Mission régionale d'autorité environnementale

**Avis sur le projet d'exploitation du parc éolien du Haut de la
Sentinelle
à Feuges (10)
porté par la société « PARC ÉOLIEN DU HAUT DE LA
SENTINELLE »**

N° réception portail : 002589/AP
n°MRAe 2025APGE58

Figure 1: Implantation initiale du parc éolien du Haut de la Sentinelle

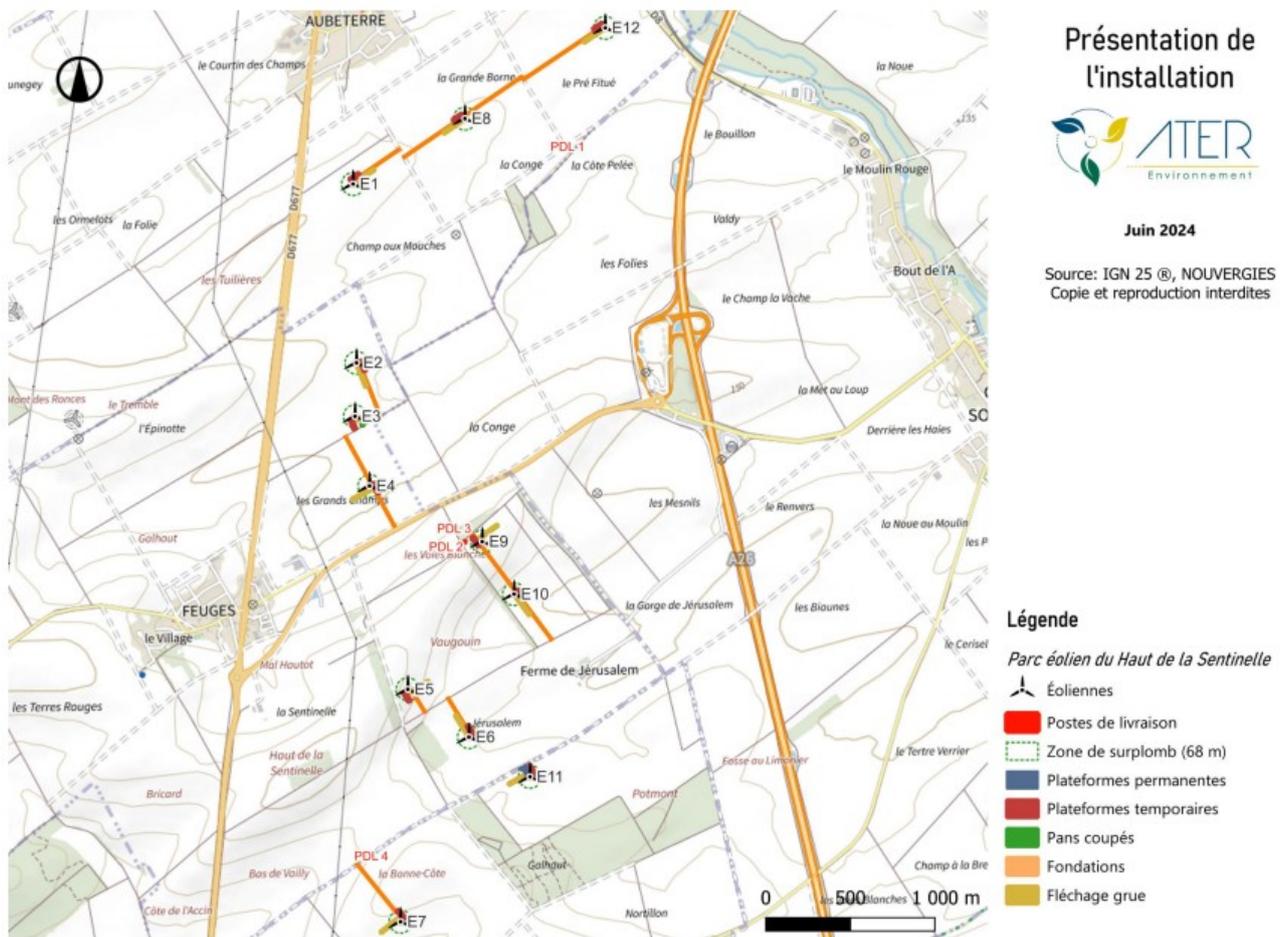
Le projet a été fortement réduit, passant de 12 à 3 éoliennes, sans que l'étude d'impact ne soit actualisée en conséquence. Or, plusieurs volets de l'évaluation environnementale, notamment ceux relatifs à la biodiversité (oiseaux, chauves-souris) et au paysage (covisibilités, saturation visuelle), reposent encore sur l'analyse du projet initial, ce qui limite leur représentativité et la pertinence des conclusions.

- **d'actualiser l'étude d'impact afin de la rendre pleinement représentative du projet tel qu'il est désormais envisagé. Cette mise à jour permettrait de mieux apprécier les effets réels du projet, en particulier dans les domaines du paysage, du cadre de vie et de la biodiversité, et d'assurer la cohérence des mesures d'évitement, de réduction et de compensation proposées et de retirer sa demande auprès du Préfet dans l'attente de la production d'un nouveau dossier permettant une prise en compte effective de l'environnement.**

Figure 4: localisation des axes de migration de l'avifaune sur la ZIP

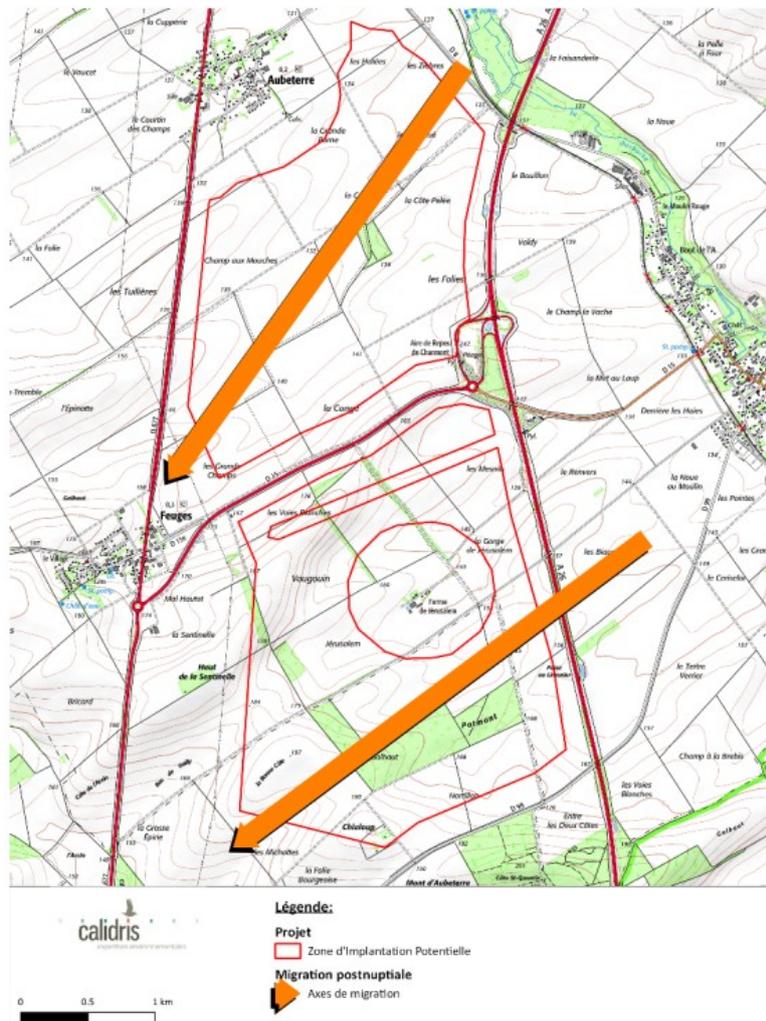
Le projet de parc éolien du Haut de la Sentinelle engendre plusieurs incidences environnementales. Sur le plan écologique, il s'inscrit dans un secteur traversé par un couloir de migration secondaire identifié au Schéma Régional Éolien (SRE) et confirmé par les observations de terrain en période post-nuptiale. Des espèces sensibles comme les busards et le Milan royal fréquentent la zone d'implantation potentielle (ZIP), ce qui expose ces espèces à un risque de collision. La réduction du projet à trois éoliennes, dont une seule (E2) reste dans ce couloir, contribue toutefois à atténuer cet impact.

- **d'améliorer l'analyse globale des impacts ;**
- **d'éviter toute implantation d'éolienne au sein d'un couloir de migration aviaire identifié ;**
- **de renforcer le bridage des éoliennes pour les chauves-souris, en incluant la période printanière et les très faibles vitesses de vent avec arrêt complet des éoliennes lorsqu'elles ne produisent pas ;**
- **de présenter une nouvelle variante éloignée des milieux sensibles (vallée de la Barbuise, boisements) ;**
- **de revoir la prise en compte de la sensibilité du Milan royal et proposer des mesures adaptées.**

Figure 5: Angles d'occupation et espace de respiration avec les 12 éoliennes

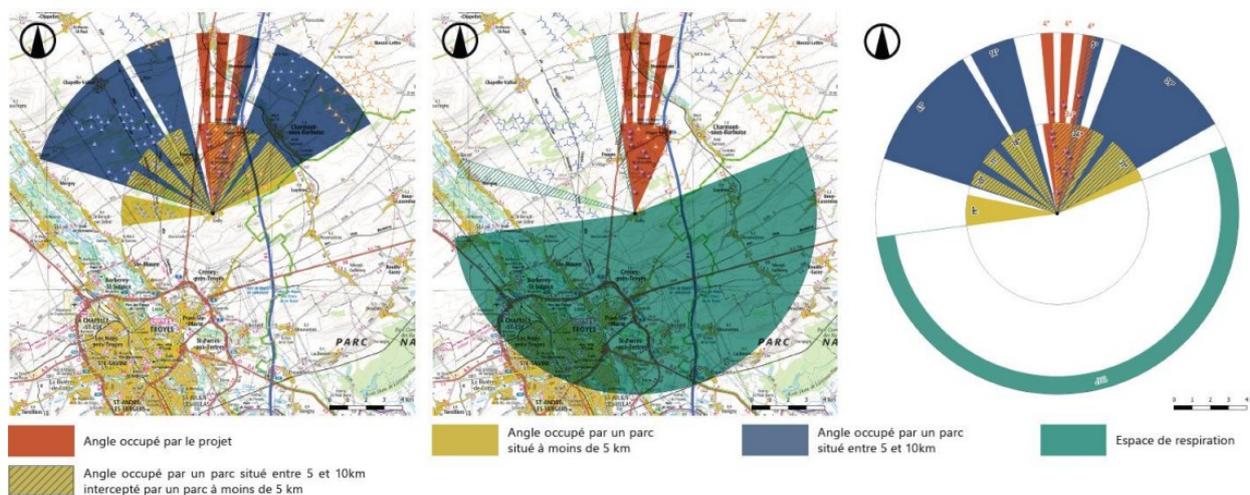
Le projet vient occuper le dernier espace de respiration encore libre au sud d'Aubeterre et Montsuzain, et forme une barrière visuelle à l'est de Feuges. La justification avancée par le porteur de projet — *selon laquelle le faible nombre d'éoliennes et leur disposition permettraient de limiter l'effet d'encercllement autour des bourgs* — ne tient pas pour ces trois communes. Les diagrammes d'encercllement fournis dans le dossier montrent au contraire qu'elles se retrouvent totalement cernées par les machines.

La plupart des communes analysées présentent déjà un risque de saturation visuelle, en raison d'un contexte local fortement équipé en éoliennes. L'ajout du projet vient accentuer cet effet, avec une augmentation de l'angle occupé dans le paysage comprise entre 4° et 64°. Pour 4 des 10 communes étudiées, l'angle de respiration visuelle diminue de 4° à 22°, réduisant d'autant les zones non impactées. Par ailleurs, dans 7 communes, l'indice de densité dépasse le seuil d'alerte, traduisant une pression paysagère élevée. Pour les autres communes, l'effet de saturation déjà présent se voit renforcé par l'implantation du projet.

Par ailleurs, le porteur de projet reconnaît lui-même que l'ajout de ce parc accentue fortement l'occupation visuelle de l'éolien autour des communes, avec un angle de visibilité supplémentaire variant de 4° à 64°. Dès lors, conclure que la contribution du projet à la saturation visuelle serait modérée paraît peu justifié.

L'Ae recommande au pétitionnaire de réaliser une étude plus approfondie, prenant en compte la topographie et les masques visuels potentiels.
